**DĖL VIEŠOJO PAVILJONO SU AUTOMOBILIŲ SAUGYKLA M. K. ČIURLIONIO G.25, KAUNE,
STATYBOS DARBŲ PIRKIMO ATVIRO KONKURSO BŪDU**

Vadovaujantis Viešojo paviljono su automobilių saugykla M. K. Čiurlionio g.25, Kaune, statybos darbų pirkimo atviro konkurso būdu bendrųjų sąlygų 5.2 punktu ir pateiktais projektuotojų atsakymais, pateikiame atsakymus į tiekėjo klausimus:

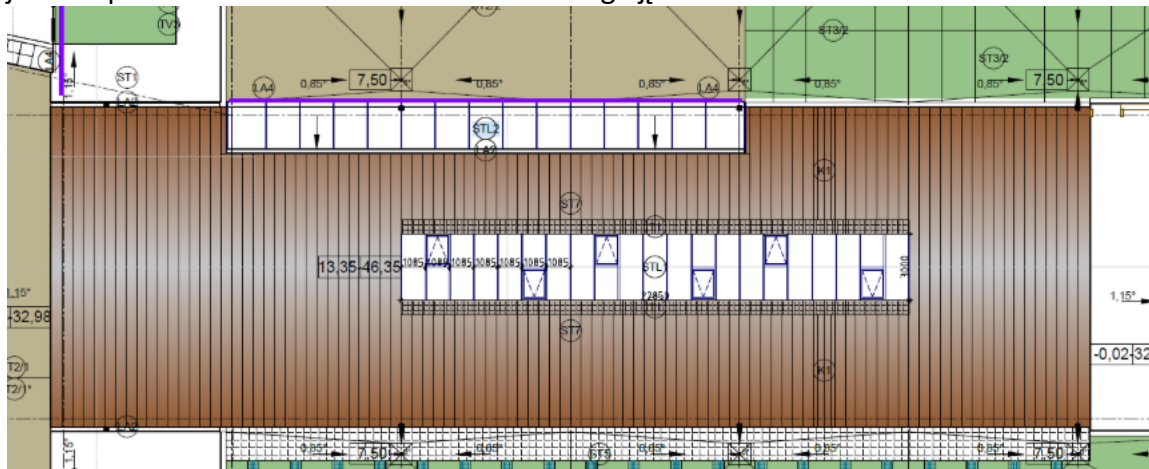
1. Klausimas. ŠVOK. Reikia patikslinimo dėl dūmų šalinimo sistemų - žiniaraštyje nurodyti ortakiai, o brėžiniuose EI60 kanalai. Kokias medžiagas vertinti sąmatoje? Ar reikalingos dūmų sklendės? Ar šie ortakiai bus montuojami žemėje ar bus įrengtos konstrukcijos?

Atsakymas. Visų kanalų, montuojamų po grindimis, įskaitant ir dūmų šalinimo sistemos kanalus, įrengimo principai yra aprašyti projekte SR-659-2022-TP-ŠVOK-AR, 3.2 ir 3.3 skyriuose (4–5 lapai) „Lauko oras tiekiamas požeminiu kanalu, tam numatyti cink. plieno ortakiai, kurie suguldomi ant paruošto pagrindo ir užpilami betonu.“

Visa reikalinga įranga yra nurodyta projekte SR-659-2022-TP-ŠVOK. Dūmų sklendės projekte nenumatytos.
